הועדה המקומית
לתכנון ובניה קריות

חוות דעת מהנדס הוועדה

זיהוי התכנית		
מספר התכנית : 352-1372499	מגיש התכנית : סלע בראל בע"מ	עורך התכנית : יעקב קום
כתובת : נעמי שמר אפק , קרית ביאליק		גושים וחלקות : גוש : 10160 חלקות במלואן : 63, 64

תוספת זכויות בנייה ויח"ד במגרשים 22 ו-23 הריקים מבינוי, בשכונת אפק, קרית ביאליק.

מצב מאושר:

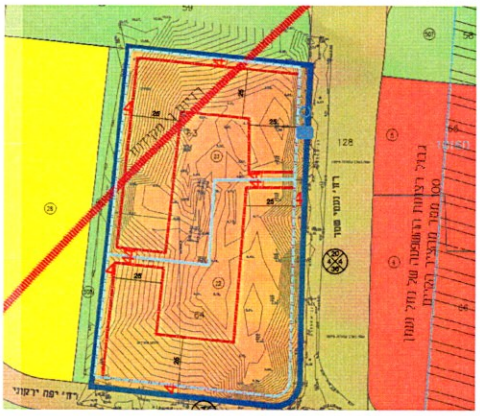
<u>מצב מאושר:</u> להשלים מספר תכנית בשובל .
יש להראות במקרא רדיוס ג' מקידוח.
יש לציין בכל מקום מספר קומות + ק"ט מאושר מתכנית ק/425 בהתאמה לנספח הבינוי שלה.
יש להוסיף תכנית מאושרת חדשה למגרש 61 352-0997460 . לתקן מספר תכנית מ 352-0370858 .
לציין מספרי מגרשים גובלים בנוסף לחלקות.
להגדיל רוזטות שיהיה ברור ופרופורציונאלי לשרטוט.
יש להגדיל קנ"מ תכנית מצב מאושר.קטן מדי.
להבליט קווי בניין ומידות . לא רואים מידות באדום. להבליט.
להוסיף חץ צפון .

מצב מוצע:

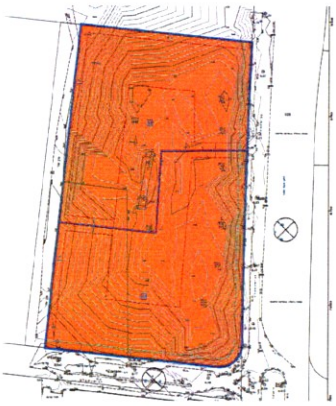
<u>תשריט מצב מוצע:</u>
להוסיף קווי מידות בין קווי בניין בהתאמה לק/425 . לבדוק שלא השתנה . במידה וכן לציין וגם אם לא לציין עדיין.
להוסיף גם מידות בין קווי בניין לקו מגרש ולא רק בין קו בניין אחד לאחר.
לציין מידות בכל מקום שיש בו שינוי , בהתאמה לתשריט ק /425 נספח בינוי .
להשלים רדיוס ג' מקידוח.
לסדר נתונים בתוך רוזטה - הם זזו מהמקום שלהם.
